Centrale nucléaire - Flamanville

Demande d'autorisation de mise en service du réacteur EPR de Flamanville (INB n° 167)

Photo et schéma du collier de maintien sur un piquage « set-in »

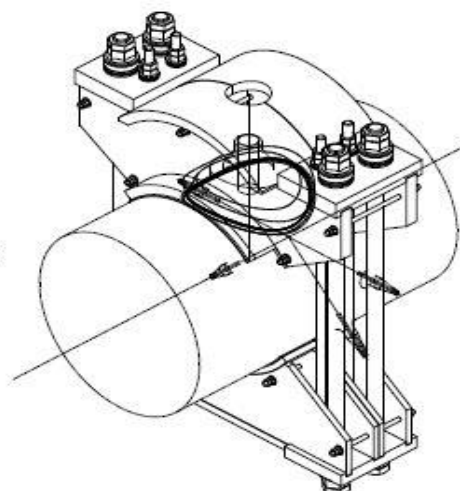
Par courrier du 3 mars 2021, EDF a déclaré à l'ASN un événement significatif pour la sûreté en raison de l'identification d'une analyse incomplète datant de 2006 conduisant à ce que trois soudures du circuit primaire principal du réacteur EPR de Flamanville ont été réalisées en configuration dite « set-in » alors que leur diamètre d'implantation de 507 mm aurait dû conduire à retenir une configuration « set-on ». Les trois piquages concernés sont les suivants :

Un changement de conception permettant d'éloigner les cordons de soudures du piquage a été réalisé en cours de projet afin de permettre une meilleure inspectabilité de ces soudures lors des contrôles de suivi en service. L'élargissement consécutif du diamètre d'implantation à 507 mm n'a cependant pas conduit à reconsidérer ces soudures du point de vue du référentiel d'exclusion de rupture. Les soudures de ces trois piquages ont été réalisées en usine en 2011.

À la suite de la déclaration de cet événement significatif, EDF et Framatome ont examiné les différentes possibilités de traitement de cet écart. EDF a décidé de ne plus retenir les trois soudures « set-in » dans le périmètre du référentiel d'exclusion de rupture et d'installer un collier de maintien autour de chacune d'elle, afin de limiter les conséquences d'une rupture et le débit de fuite associé.

L'instruction menée par l'ASN avec l'appui de l'IRSN a permis de considérer comme acceptable la solution développée par EDF. Toutefois, l'ASN a demandé de renforcer les dispositions de suivi en service et de maintenance de ces colliers et des soudures associées [162].
